Deres referanse: 202110899-32

Mowi ASA sine kommentarer til innkomne klager på tildelt konsesjon

NVE innvilget konsesjon til Mowi ASA avd. Tveitevågen for vannuttak fra og regulering av Storavatnet på Askøy 17. april 2023. Søknad om vannuttak til utvidet stamfiskhold i anlegget i Tveitevågen ble sendt 16. juni 2021. NVE har mottatt følgende klager på tildelt konsesjon:

Utsnitt av Artsdatabankens artskart for vannrikse viser at den ikke er «uvanlig» her vest, og det er også observasjoner fra tre andre steder på Askøy.

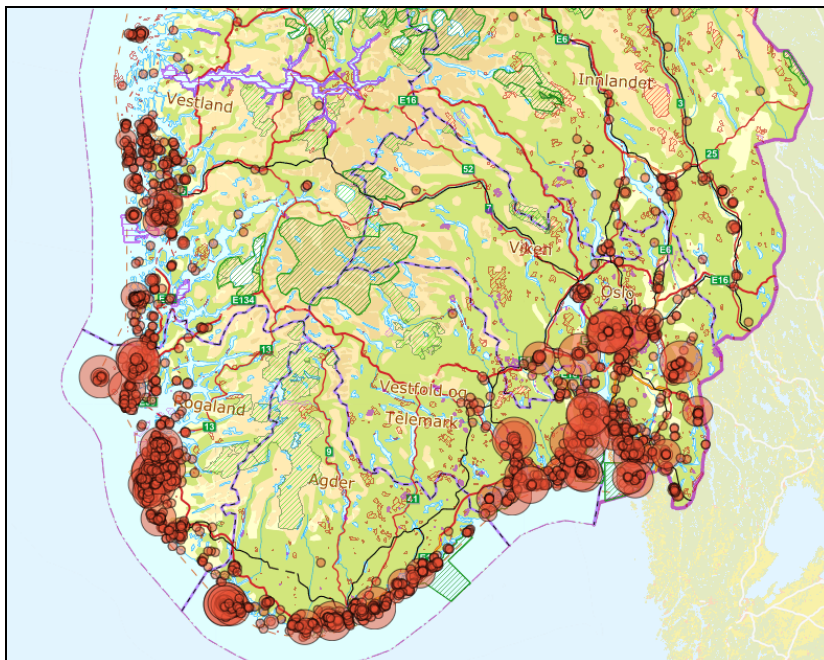
Askøy kommune hevder videre at rødlistearten vannrikse nylig er dokumentert ved Tveitavannet. Siden dette ikke er inkludert i søknadsgrunnlaget, så er sakens kunnskapsgrunnlag ikke godt nok utredet, og tildeling av konsesjon er følgelig ugyldig. Videre mener Askøy kommune at Artsdatabankens vurdering av rødlistestatus er fullstendig feil, og at arten vannrikse egentlig er «sterkt truet» (EN) og ikke «sårbar» (VU)

Hyttelaget beklager seg over at deres høringsnotat ikke er hensyntatt, og viser til at nedtapping vil få uante konsekvenser og at konsesjonen vil føre til endret bruk av vannressursen. De frykter konsekvenser av at nedtapping vil skje hele året. De ønsker mer fokus på friluftslivsinteressene, med bading, fiske, mm, og påpeker at foreliggende konsekvensutredning ikke er god nok. De vedlegger sin tidligere høringsuttalelse, og viser til nylig observasjon av vannrikse.

Observasjon av vannrikse i Storavatnet er heller ikke noen ny informasjon i denne saken, forekomsten er listet opp i tabell 4 på side 19 i søknaden. Saken er derfor opplyst i søknaden og NVEs vedtak er derfor gyldig. Askøy kommunes juridiske betraktning om ugyldighet av NVEs vedtak er derfor ikke relevant.
